改善箇所説明図 ①

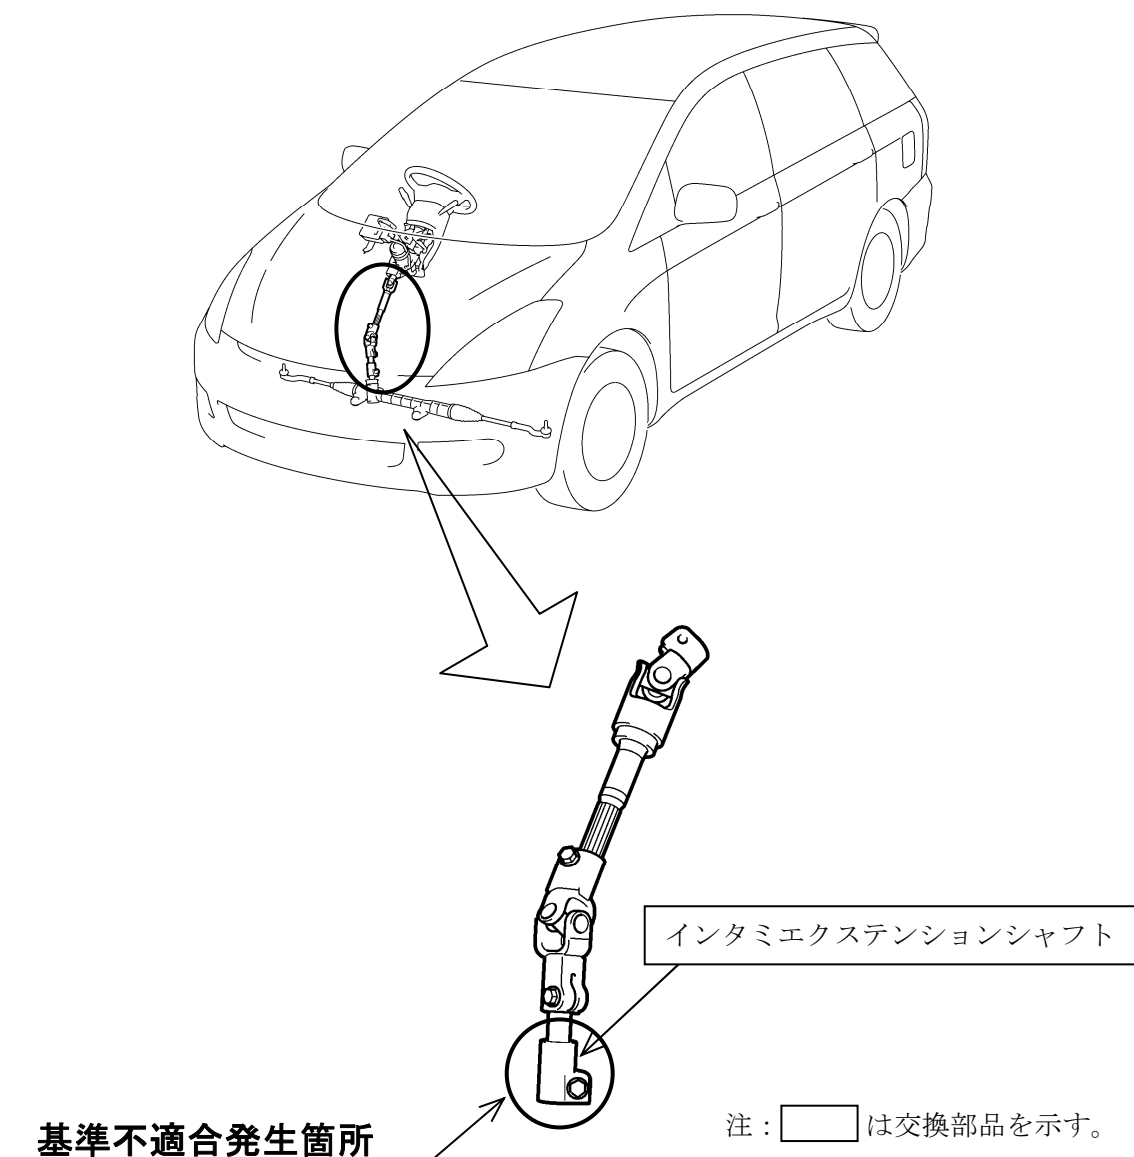
かじ取装置において、ハンドルとギヤボックスを連結している継手部品（インタミエクステンションシャフト）のギヤボックス側強度が不足しているものがあるため、低速時にハンドルを強く一杯に切る操作を繰り返すと、継手部品の連結部にガタが発生することがある。そのため、そのまま使用を続けると、連結部が摩滅し、かじ取り操作ができなくなるおそれがある。

全車両、点検し、当該継手部品を対策品に交換する。

改善済車両には、下記位置に黄色ペイントを塗布する。
